Nasz znak: IZP.271.11.2012

Dot. postępowania przetargowego na zadanie: „ Wymiana stolarki okiennej i drzwiowej w budynku Publicznego Gimnazjum w Pyrzycach w ramach zadania „ Termomodernizacja Budynku Publicznego Gimnazjum w Pyrzycach.”

Wyjaśnienia treści SIWZ.

ZESTAWIENIE ŚLUSARKI DRZWIOWEJ ALUMINIOWEJ W BUDYNKU GIMNAZJUM

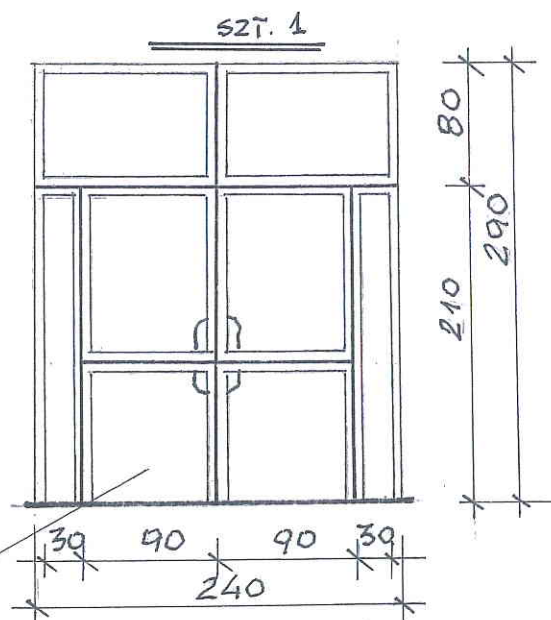
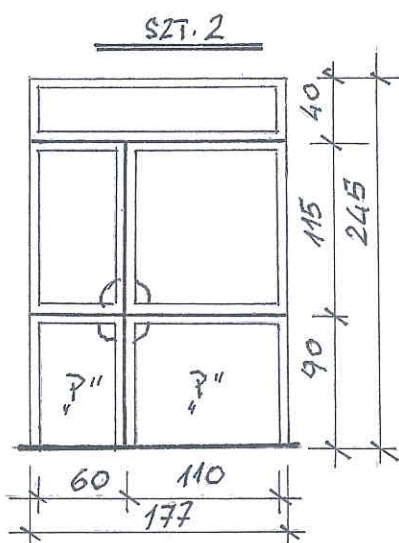
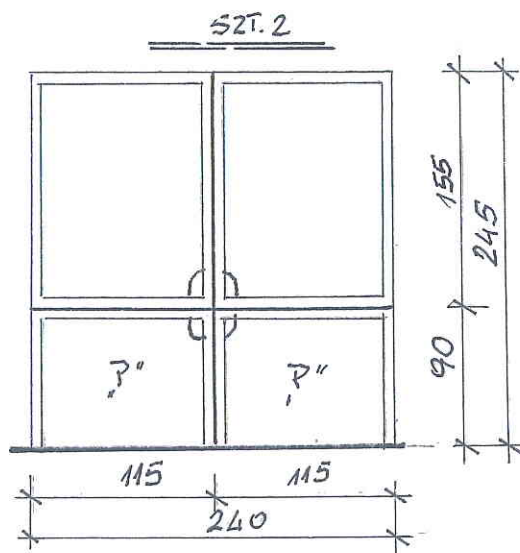
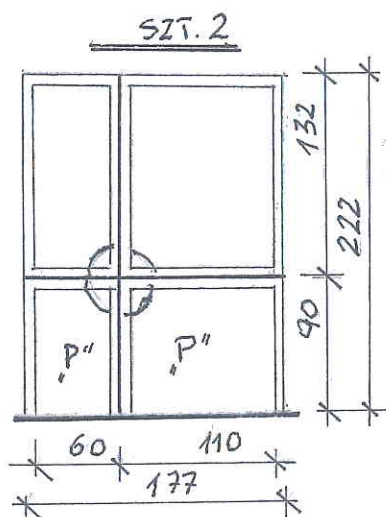
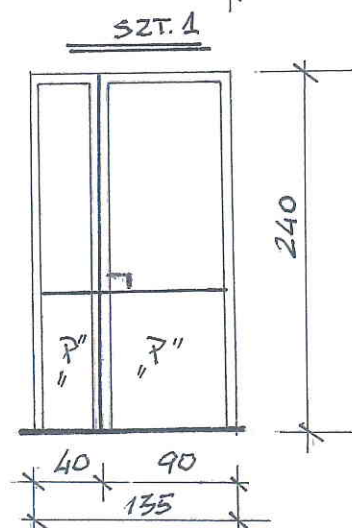
d) Z podanych wymiarów 2,50 x 2,42 można wywnioskować, że drzwi są z naświetlami bocznymi oraz górnym. Proszę o zrobienie rysunków wszystkich drzwi, aby nie było niejasności.

e) Czy drzwi mają mieć poprzeczkę w połowie skrzydła? Czy drzwi mają być całe oszklone czy może dołem ma być panel?

Rysunki z załączeniu.

Drzwi mają być wykonane z poprzeczką pozioma (wg załączonego rysunku), dołem zamontowanym panelem z wyjątkiem drzwi o wym 2400x2900, które będą w całości przeszklone.
